Nasz znak: RWI.271.5.2024
Gmina Dębno Wola Dębińska 240,
32-852 Dębno

Dotyczy: postępowania o udzielenie zamówienia publicznego w trybie podstawowym na zadanie pn.: „**Modernizacja infrastruktury drogowej na terenie Gminy Dębno**”

WYJAŚNIENIA TREŚCI SWZ

PRZEKRÓJ TECHNICZNY:

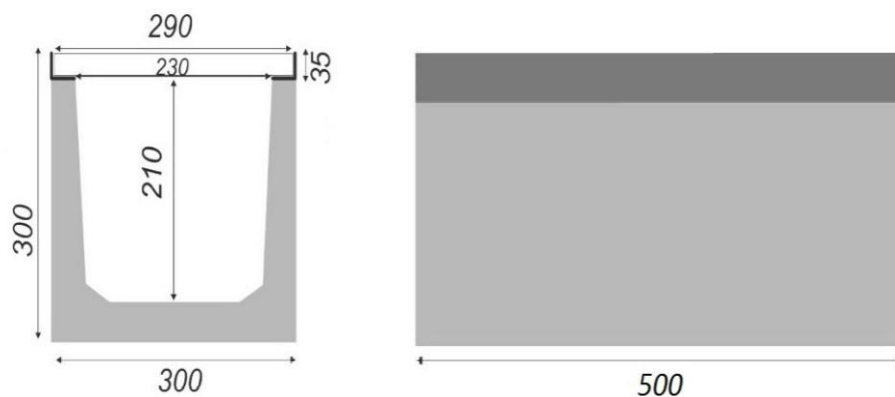
Zwracamy się z prośbą o dołączenie rysunku szczegółowego korytka ściekowego TYPU ACO z rusztem.

Rysunek załączony poniżej

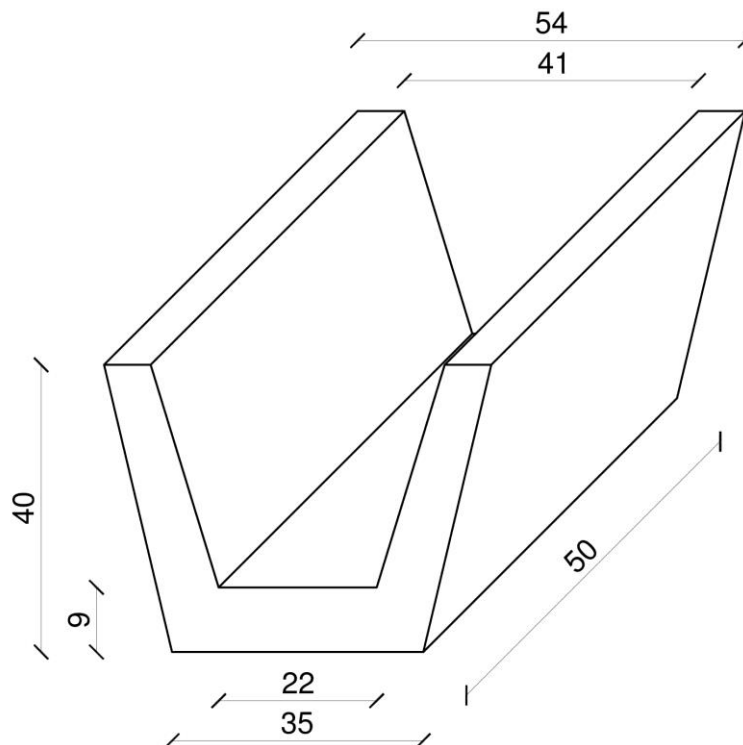
Dotyczy "Remont drogi gminnej Dębno Hektary III nr 250277K dz.Nr 109,92/7,361/1,989/8 w km 0+000 do km 0+600 i od 1+136 dol+281 tj.745 mb" pozycji 1.002 zwracamy się z prośbą o zamieszczenie rysunku korytek żelbetowych 60x50x20

Rysunek korytek żelbetowych załączony poniżej

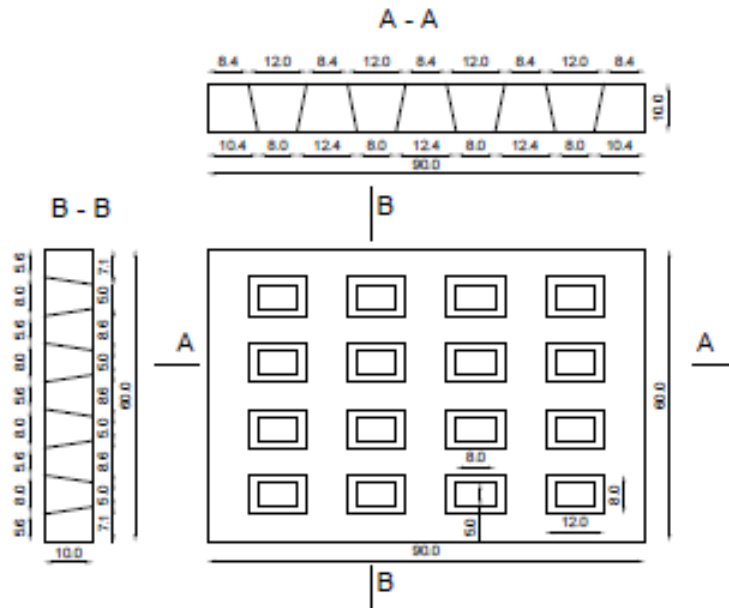
Dotyczy "Remont drogi gminnej Dębno Hektary IV nr 250278K dz.Nr 365,989/1,497/8 .w km 0+000 do km 0+285 i od km 1+051 do km 1+221 tj.455 mb" pozycji 1.004 zwracamy się z prośbą o określenie rozmiaru płyt oraz załączenie rysunku.

Płyta 90x60x10 pojedynczo zbrojona, rysunek poniżej.
